**Avis délibéré de la mission régionale d'autorité
environnementale en application de l'article L.122-1-1 (III)
du code de l'environnement sur la nécessité d'actualiser
l'étude d'impact du projet "Village Club Med et parking
souterrain de la Grande Motte" présenté par la SAS Club
Med, sur la commune de Tignes (73)**

Avis n° 2021-ARA-AP-1138

Avis délibéré le 13 avril 2021

Figure 5: Evolution de l'implantation du projet. En rouge, l'implantation modifiée (source : note complémentaire page 9)

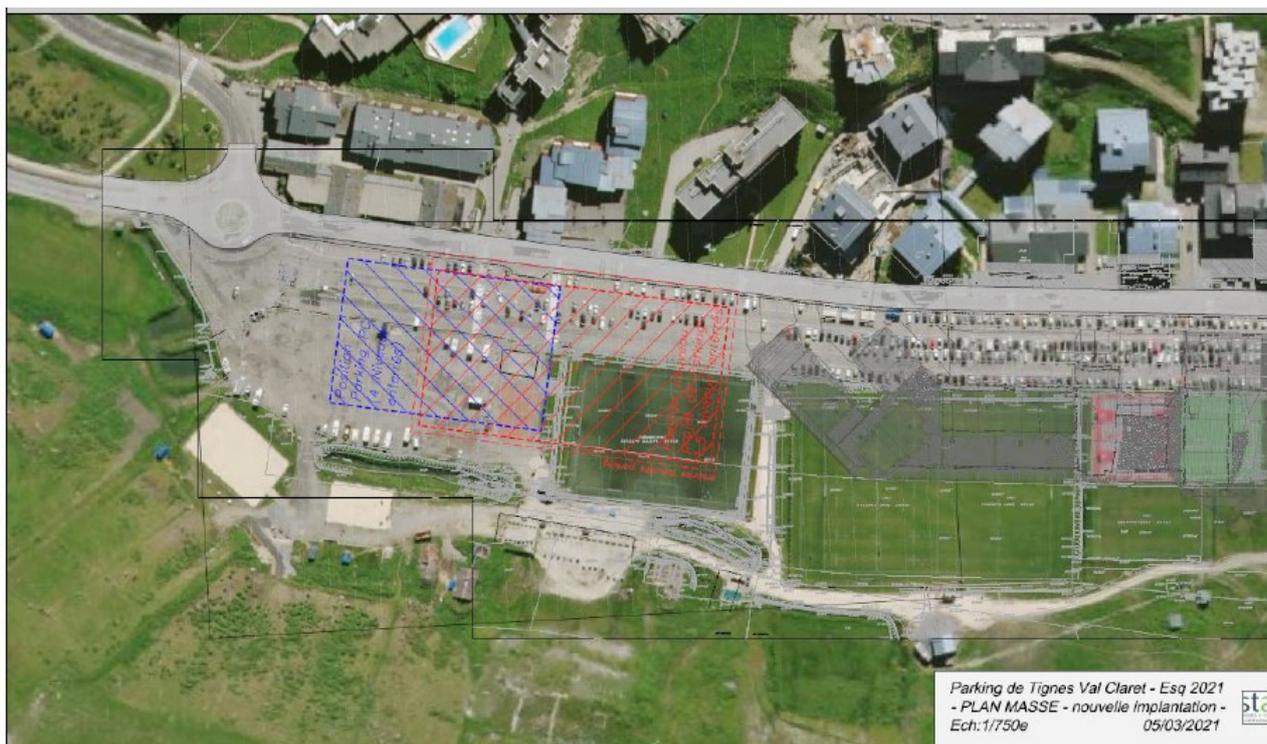
- la modification de l'emplacement de l'implantation du parking (voir figure 4) ;
- la diminution de la profondeur du parking souterrain, ramené à 2 niveaux ;
- une profondeur d'excavation réduite à 5,4 mètres de profondeur.

La surface concernée par le parking est augmentée et décalée ; le déplacement des équipements sportifs actuellement présents sur le site n'est pas précisé dans la note fournie. Leur localisation et leurs caractéristiques notamment en termes de revêtements et de surfaces totales ne sont pas fournies. Les incidences en phase travaux comme en phase d'exploitation sur la gestion des eaux pluviales ne sont pas précisées.
